1号機原子炉格納容器内部調査に係る 確認点について

2022年9月6日

東京電力福島第一原子力発電所事故対策室

1号機PCV内部調査に関する確認点

1) ペDESTAL(コンクリート)の加熱による影響

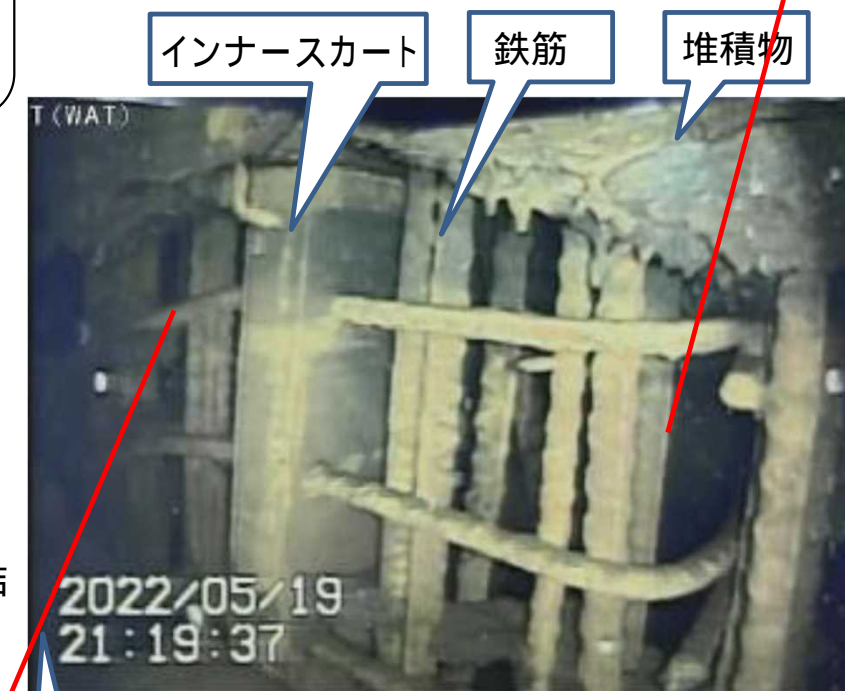
A) コンクリートの品質低下・脆弱化

- ✓ 加熱によるコンクリートの強度や弾性の低下は、骨材・硬化したセメントペースト及び鉄筋の熱膨張の差、水酸化カルシウム・ケイ酸カルシウム水和物(C-S-H)などの分解、骨材の変質などによって生じる。
- ✓ $\text{Ca}(\text{OH})_2$ は、450 ~ 600 程度で分解し、C-S-Hは、800 ~ 900 程度で結合が切れ、脆弱化する。

MCCIの従来の認識と比べて低い温度条件

B) コンクリートの爆裂

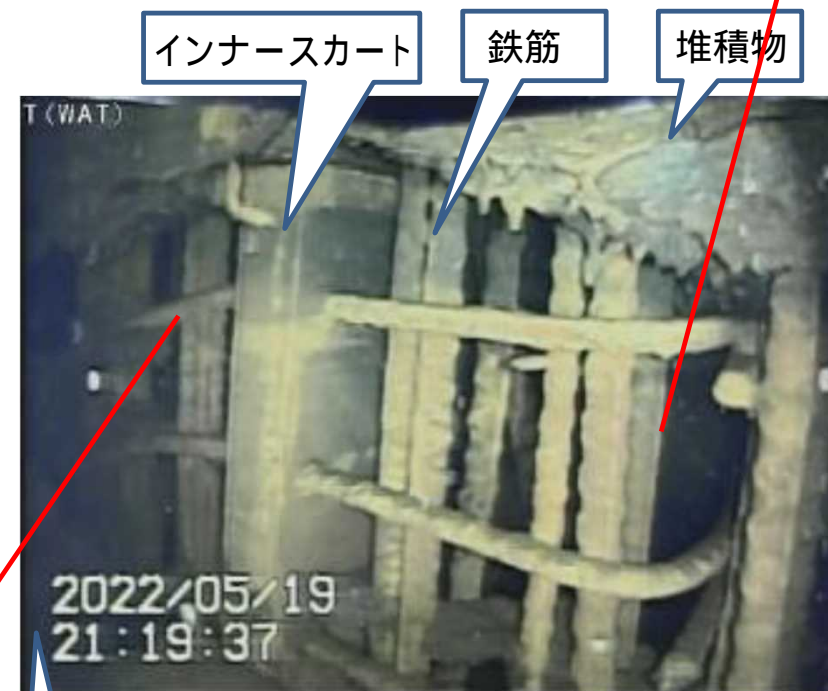
- ✓ 爆裂は、火災加熱を受けた鉄筋コンクリートで、かぶりコンクリートの剥落・脱落が生じる現象。
- ✓ コンクリート内の水蒸気の圧力や熱応力により発生し、含水比が高い場合に生じやすい。
- ✓ 爆裂は概ね150℃以上で発生し、低速加熱よりは急速加熱の方が起こりやすい。一般的な火災では、爆裂深さは概ね100mm以下程度であり、水蒸気が放出されて30分程度で反応が終わる。加熱を続けても一度爆裂すると水蒸気の通り道ができるので、鉄筋の内側まで連続して爆裂する可能性は少ない。

燃料デブリによる加熱は、火災加熱より厳しい条件。

- ✓ コンクリートの溶融(分解・液相)は、1,200℃程度で発生する。
- ✓ 鉄筋(鋼)の融点は、1,400℃程度であり、コンクリートよりやや高い。
- ✓ コンクリートが融解により鉄筋から剥離する現象。

確認された損傷状況を説明可能か

2) 水の接触による影響

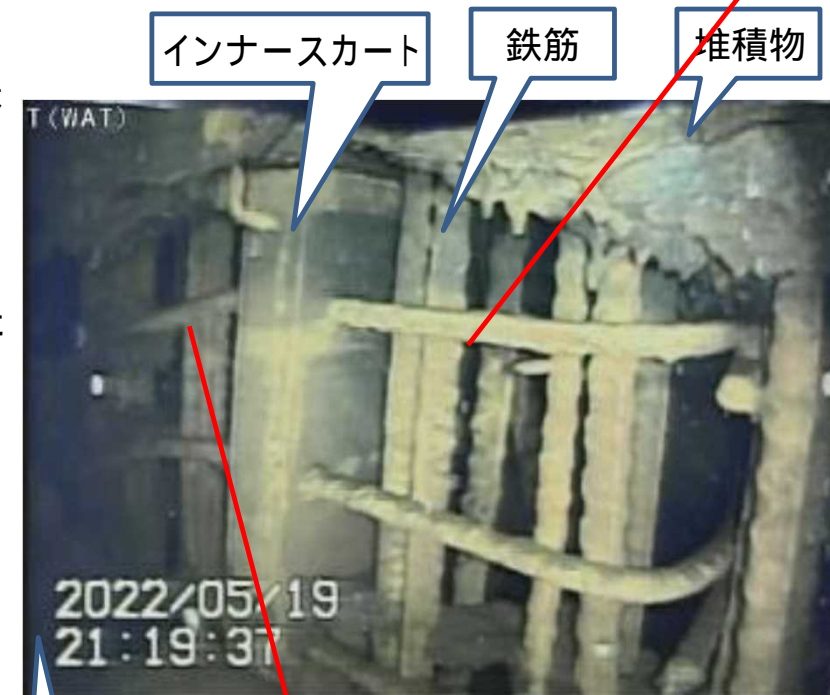
- ✓ 注水等による急速水冷の場合、コンクリートの加熱温度が高いほど圧縮強度は低下する。水分の気化エネルギーの作用等が考えられ、コンクリート表層部の更なる劣化、ひび割れ等の可能性がある。

- ✓ 高温であるコンクリート壁に水が接触した場合、一般的には水が蒸発するため化学的影響は少ない。
- ✓ 加熱中のコンクリートから H_2O や CO_2 が発生(100～900 程度)し、炉心溶融物との反応により H_2 と CO が発生する。これらの気体とコンクリートの化学反応による品質低下の可能性は不明である。
- ✓ 1F事故から10年以上が経過し、その間水中にあったことから、水との化学反応等の影響が不明である。

燃料デブリ落下とPCV内の水位の有無

経年による影響の検討は困難ではないか

ペDESTALにおける1F事故直後(燃料デブリ落下時・落下後)の水位の変化は不明だが、当該部位は10年間以上水中にあり、水中での経年劣化による影響は不明。

3) その他確認点

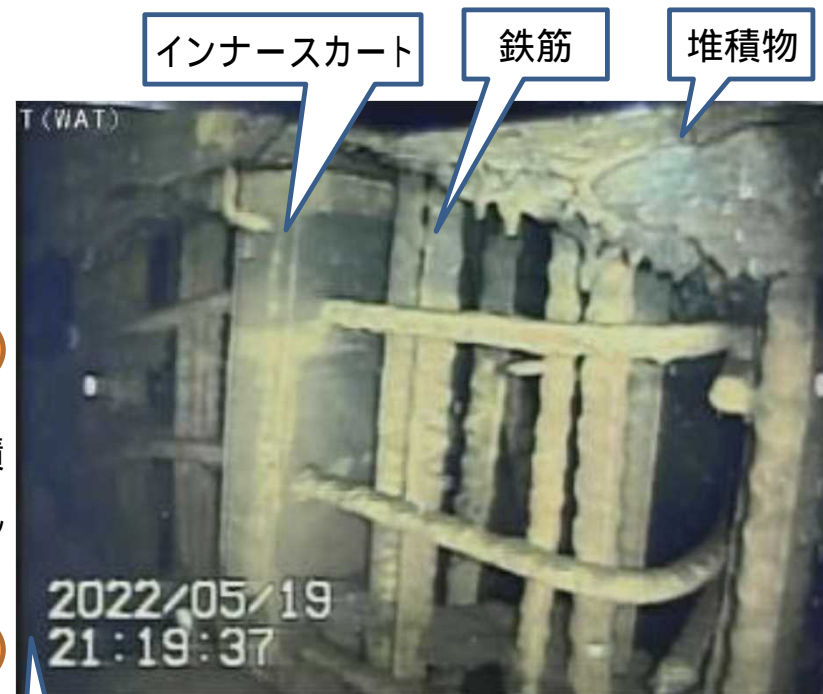
- ✓ コンクリートの損傷(コンクリート部の消失)はその内部にまで及んでいる。損傷したコンクリートの量とPCV内で確認されている堆積物の堆積量の関係が不明となっている。
- ✓ また、堆積物の移動や流れと思われる事象も確認されている。

損傷したコンクリートはどこへ移行したのか

- ✓ PCV内では、テーブル状の堆積物、塊状の堆積物、及び砂状・泥状の堆積物が確認されているが、碎石等のコンクリート材料に相当するものや損傷したコンクリート片等は確認できていない。

コンクリートへの熱影響等の痕跡は確認できないか

- ✓ テーブル状の堆積物の上下でコンクリートの損傷状況が異なっている。コンクリートの熱影響の範囲と関係するか。

コンクリートへの熱影響等の痕跡は確認できないか

2) 堆積物の影響

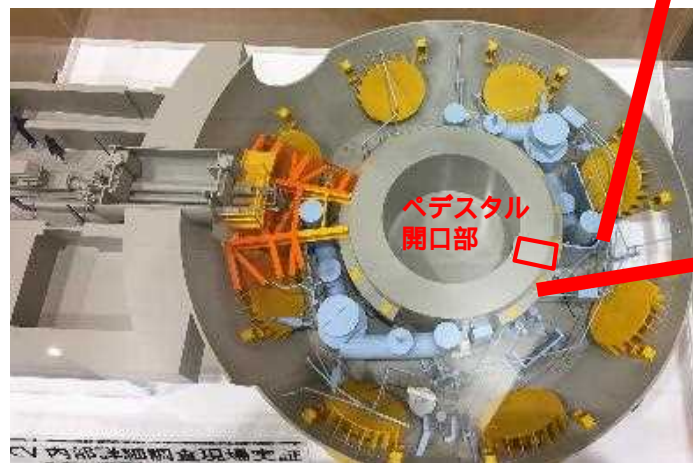
- ✓ 鉛遮蔽体は、テーブル状の堆積物の上側では、形状を維持しているが、下側では損傷(欠損)している。
- ✓ ペDESTAL開口部の外側にある配管等は、テーブル状の堆積物の上下で損傷状況は大きく変わらない。
- ✓ 鉛遮蔽体やコンクリートは損傷が確認されるが、配管等は比較的形状を維持しているように見える。

堆積物の温度の推定に寄与するのではないか

鉛遮蔽体は、テーブル状の堆積物の上下で損傷状況が異なる。

配管等は、テーブル状の堆積物の上下で損傷状況に大きな差がない。
